## FESTSTELLUNGSENTWURF 1. TEKTUR

Unterlage 9.2 / Blatt-Nr.: 3A Maßnahmeplan
K 9281 / Spreewitz - Neustadt / NK 4452 102 Stat. 0,000 - NK 4552 005 Stat. 7,729	Maßstab: 1:1000
PROJIS-Nr.:

### Neu- und Ausbau des 2. Bauabschnittes der K 9281 einschließlich Brückenbauwerk über die Spreeaue

#### Landschaftspflegerischer Begleitplan

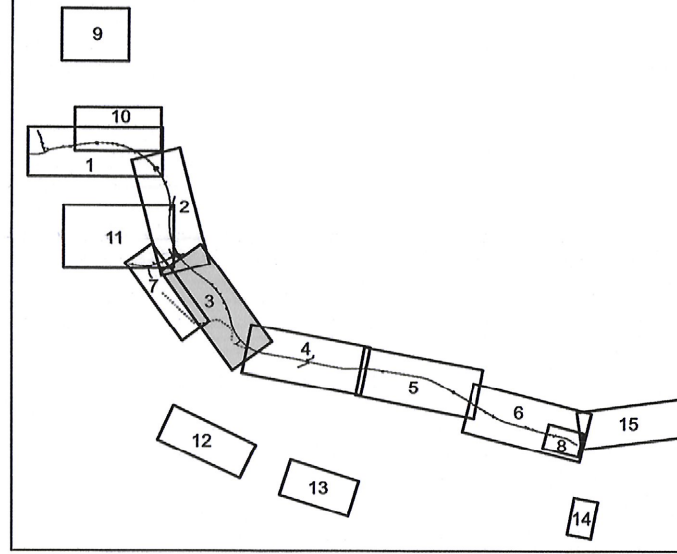
A	Anpassung der Maßnahmen 4 A u. 31 A an Neuordnung der Waldfahrten zwischen Bau-km 1+575 und 2+500, neue Maßnahme 54 V u. 55 V	06/2020	Ringkamp
Nr.	Neuordnung der Waldfahrten zwischen Bau-km 1+575 und 2+500	02/2020	Ringkamp
	Art der Änderung	Datum	Zeichen
